akce: **Změna stavby – stavební úpravy** **Starý zámek Hořovice čp. 28**
Hospodářské křídlo **část SO2 - Klubovny a kanceláře**

Požadavek objednatele na změnu (změnový list)

5

Skladba podlahy místnosti 2.25

PB
 9

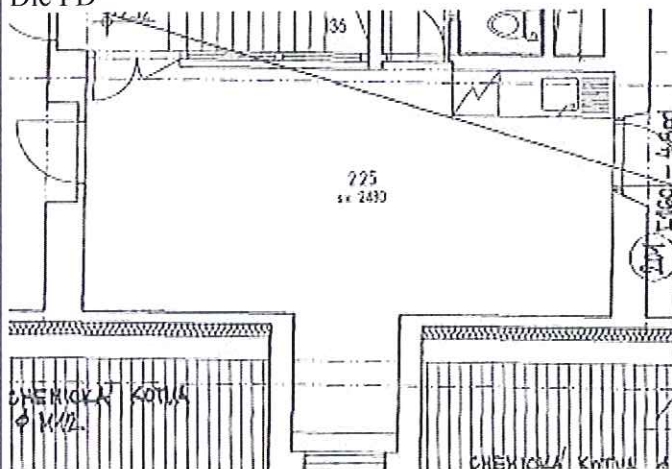
Původní řešení:

Dle PD

- 2 vinlové lamely 900x150x2, povrch PUR, typ dub přírodní
- peretráce (uzavření vlhkosti) - pouze v přízemí
- 2-5 niveláční slěrka
- 30-50 podkladní betonová mazonina - oprava, resp. doplnění
- stávoající podkladní vrstvy (základová deska, resp. klenba,
- resp. stávoající strop INP

1.24
 1.25
 1.26
 1.27
 1.28
 1.37
 2.20
 2.21
 -2.24- P'6
 2.25
 - - -

P 16

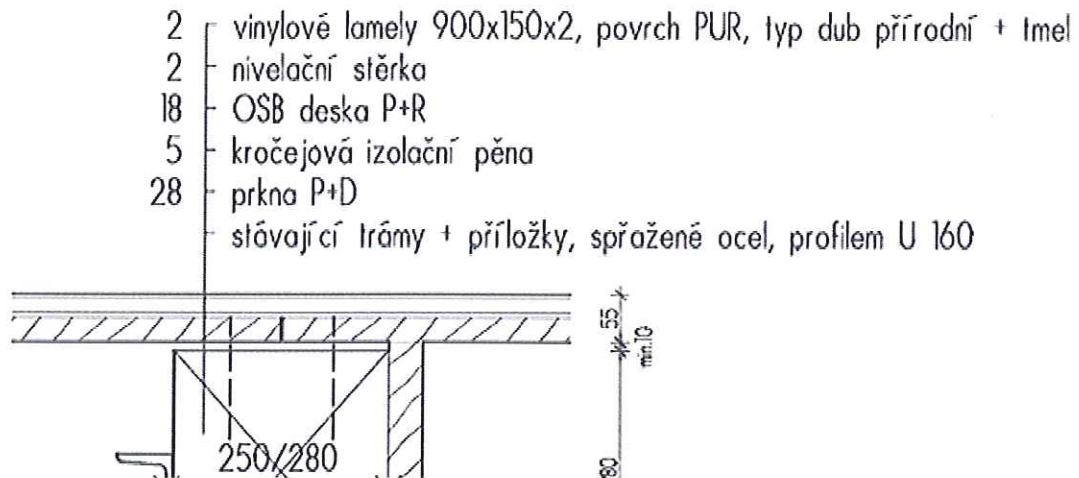
Po odstranění nášlapné vrstvy byl zastižena nesoudržná degradovaná vrstva betonu, která nebyla opravitelná. Proto bylo přistoupeno k odstranění této vrstvy.

Povaly zastižené pod nesoudržnou vrstvou budou ručně očištěny, a bude provedeno vyšší konstrukcí a dřevo bude

opatřeno nástřikem. Jedná se tedy o doplnění VV o následující práce. Vybourání bet. Vrstvy $24,1\text{m}^2 \times 0,1 = 2,41\text{m}^3 \times 2\,650,- = 6\,386,5\text{ Kč}$, odpočet za provádění betonu $24,1\text{m}^2 \times 210 = -5\,061,-\text{Kč}$

V místnosti 2.24 je tedy nutno provést podlahu jenž vychází ze skladby P16 stejně jako ve vikýřích dle požadavku NPÚ.

Pro ztužení a vyrovnání povalů bude nutno dodat více dřevěných a ocelových prvků .

Montáž svorníků a šroubů – 20 ks x 86,6 = +1 732,-Kč, Dodávka svorníků a šroubů 20 ks x 150 = +3 000,- Kč

Spojovací a ochranné prostředky k položení podlah $1\text{m}^3 \times 550\text{ Kč} = +550,-\text{ Kč}$, řezivo na vyrovnání podlahy-

Dodávka a montáž střešních latí 6*4cm dl 4 m 40 ks

Položení desek na pero a drážku $24,1\text{m}^2$ (místnost 2.24) + $11,6\text{m}^2$ výklenky pro okna x150,- = + 5 355,- Kč

Montáž záklopu vrchní na sraz $35,7\text{m}^2 \times 195,- = +6\,961,50\text{ Kč}$

Deska dřevoštěpková P+D tl 18 mm $35,7 \times 1,1 \times 190 = 7\,461,3\text{Kč}$
